## Memo

| Projectnummer      | 152238                                           |
| Onderwerp          | Zetten Zuid: Reactie op vraag S-373 (18int03553) |

**Figuur 1: Overzicht maaiveldhoogtes huidige situatie (incl. isolijnen). Zichtbaar is dat de laagte aan de oostzijde te breed is om als greppel gezien te worden (bron: AHN2)**

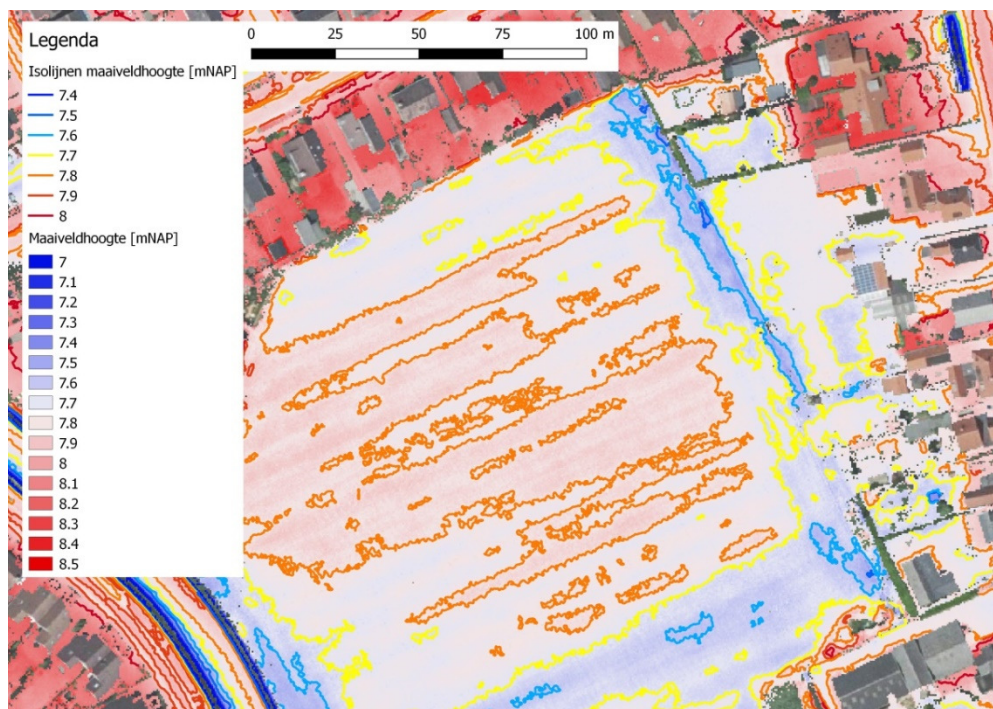
- 1. Waarom wordt de greppel, die onderdeel is van de waterberging in het gebied, gedempt? (verwezen wordt naar de memo van 7 maart 2018, waarin wordt aangegeven dat een greppel aan de oostzijde van het plangebied gedempt wordt)**

De greppel, genoemd in de memo d.d. 7 maart 2018, betreft een laagte van circa 30 cm ten opzichte van het gemiddeld maaiveldniveau aan de oostzijde van plangebied. De term greppel is bij nader inzien enigszins misleidend waardoor verkeerde verwachtingen worden gewekt. Naast het beperkte hoogteverschil is ook de vorm van de laagte aanleiding om uit te gaan van een laagte in plaats van een greppel. In figuur 1 is een hoogtekaart weergegeven die laat zien dat de breedte van de laagte ten opzichte van het gemiddelde maaiveldniveau van het plangebied lokaal 20 meter bedraagt. Dit is te breed om in combinatie met een hoogteverschil van 30 centimeter nog van een greppel te spreken.

Wat betreft de waterberging van het gebied en de bijdrage die de laagte hieraan levert, dient onderscheid te worden gemaakt tussen gereserveerde waterberging t.b.v. het goed functioneren van het watersysteem en het in werkelijkheid zichtbaar bergen van water na regenbuien of in natte periodes. De gereserveerde berging t.b.v. het goed functioneren van het watersysteem (vanaf nu 'gereserveerde berging') wordt vastgelegd in de legger van het Waterschap. Het waterschap hanteert regels waar elke ontwikkeling aan moet voldoen, met het oog op behoud van voldoende waterberging in het watersysteem. Deze waterberging kan worden gerealiseerd door het aanleggen van oppervlakkige waterberging (calamiteitenvoorzieningen, wadi's, overstromingsvlaktes), oppervlaktewater of ondergrondse waterberging. Het waterschap Rivierenland heeft het plan Zetten-Zuid beoordeeld en geaccordeerd. De laagte in het maaiveld binnen het plangebied is geen onderdeel van deze gereserveerde waterberging. Echter, omdat het een laagte ten opzichte van de omgeving betreft en de infiltratiecapaciteit van de ondergrond niet groot is, blijft er na een zomerse bui of een langdurig natte periode water in de laagte staan. Water uit de tuinen van belendende

percelen en afkomstig van hogere delen van het plangebied verzamelt zich in de laagte. Doordat het een tijdje duurt voor het water in de kleigrond wegzakt, **functioneert** de laagte als waterberging.

De laagte betreft geen onderdeel van de gereserveerd waterberging van het watersysteem, maar functioneert wel als een lokale waterberging.

Bij de ontwikkeling van het plangebied komt de laagte te vervallen en zal de waterhuishouding binnen het plangebied herzien worden. Het uitgangspunt is dat de waterhuishouding binnen het plangebied robuust wordt ontworpen en dat er voor de omgeving geen negatieve (vernattende of verdrogende) effecten optreden. Er wordt een gereserveerde waterberging aangelegd in de vorm van 2 waterpartijen. Binnen deze berging kan de volledige opgave om regenwater te bergen opgevangen worden. Het maaiveld wordt zo ingericht, dat oppervlakkige afstroming van het overgrote deel van het openbaar gebied altijd richting de waterpartijen plaatsvindt. Daarmee zal de waterhuishouding binnen het plangebied goed functioneren en worden omliggende percelen niet belast met afstromend water. Om ongewenste verhoging van de grondwaterstand te voorkomen, wordt een drainage toegepast langs de oostelijke plangrens. Deze drainage wordt in het zand gelegd om ook infiltratie van regenwater mogelijk te maken. Daarnaast wordt het maaiveld boven de drainage ten opzichte van de nieuwe situatie verlaagd. Hierdoor kan afstromend regenwater van de aanliggende achtertuinen hier naartoe stromen (het overige water van het plangebied wordt afgevoerd richting de waterpartijen ) en kan waterberging/waterafvoer plaatsvinden waardoor de infiltratie van het geborgen water ten opzichte van de huidige situatie zal verbeteren vanwege het feit dat er veel minder water naartoe zal stromen)
